监理通知单

工程名称: 通威鱼光一体(台山)现代渔业产业园一期 25 兆瓦光伏发电项目

编号: JL-605

事由: 施工质量的相关事宜。

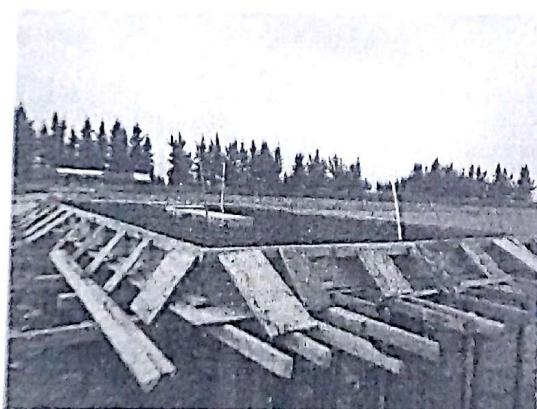
内容: 近日, 我监理人员同施工方技术员现场巡视中, 发现 2#箱变平台基础质量存在以下问题:

1、钢筋间距不均匀, 马凳设置高度不够, 上部钢筋保护层过大, 板面钢筋铺设过程中不平整与图纸设计不符。

2、模板高低不平, 模板不顺直, 未见抄水平迹象。

以上我方监理人员提出两点问题, 现要求你单位及时采取相应的措施及时进行整改, 如若不然我方将建议业主对你方进行考核。
